## VERIFICA DI ASSOGGETTABILITA' A V.I.A.

*(Richiesta di integrazioni alle osservazioni ARPAM)*

### PROGETTO DI REVAMPING

*Relazione Integrativa*

# VALUTAZIONE RICADUTA INQUINANTI ANTE OPERAM

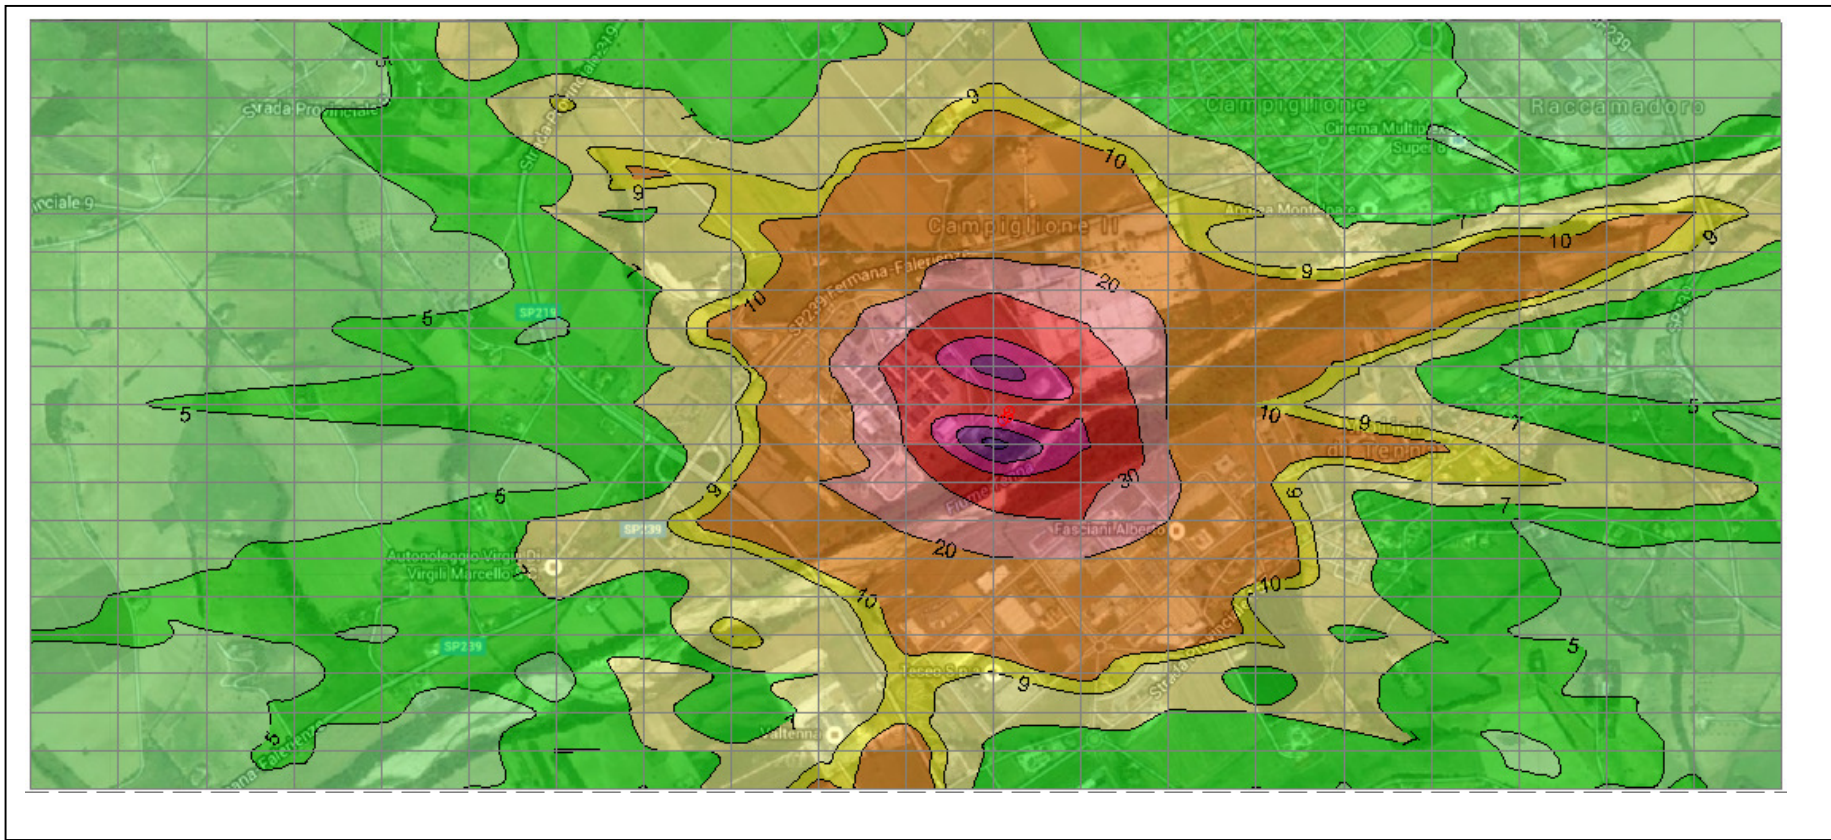
Ai fini della determinazione dello stato di qualità post-operam attraverso uno studio di calcolo matematico (AERMOD) previsionale di diffusione degli inquinanti prodotti dall'impianto, nello specifico materiale particellare, sono state valutate le ricadute entro un raggio di 1 km dai punti di emissione in relazione ai recettori sensibili presenti nella zona.

<b>Recettori sensibili</b>	<b>valori ante-operam (mg/m<sup>3</sup>)</b>	<b>valori post-operam (mg/m<sup>3</sup>)</b>
centro urbano Campiglione	< 0.009	< 0.01
zona industriale Girola	< 0.03	< 0.05
centro urbano Molini di Tenna	< 0.01	circa 0.01
SP 239 – Fermana Faleriense	< 0.02	< 0.03
SP 219 – Ete Morto	< 0.009	< 0.01
Centro Montessori	< 0.015	< 0.02
